Area Prevenzione Ambientale Centro
Servizio Sistemi Ambientali
Modena 22/07/2024
Sin. 18116/2024

Oggetto: Istanza di avvio del procedimento di verifica di assoggettabilità a VIA (screening), ai sensi del capo II della l.r. 4/2018 relativa al progetto "FV RAVARINO 2" presentato da "AD RAVARINO SRL" localizzato a Via Morotorto nel comune di Ravarino prov. MO.

Osservazioni

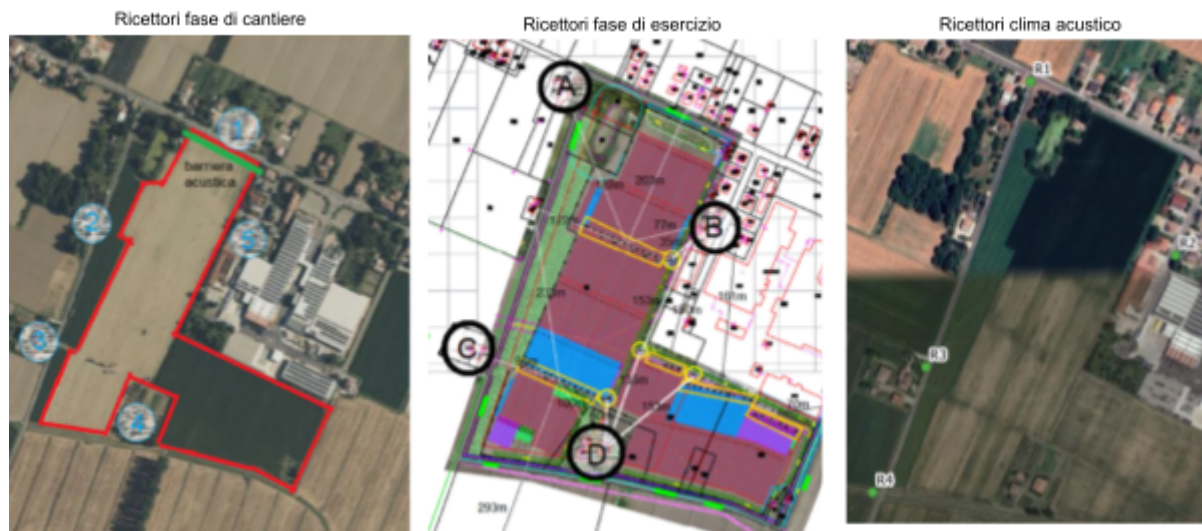
In prossimità dell'area interessata dai lavori in oggetto è prevista la costruzione di un parco fotovoltaico a terra su strutture mobili (tracker monoassiali) di potenza pari a 4.900,32 kWp, denominato "Ravarino 1", il cui procedimento autorizzatorio si trova attualmente presso il SUAP dell'Unione del Sorbara.
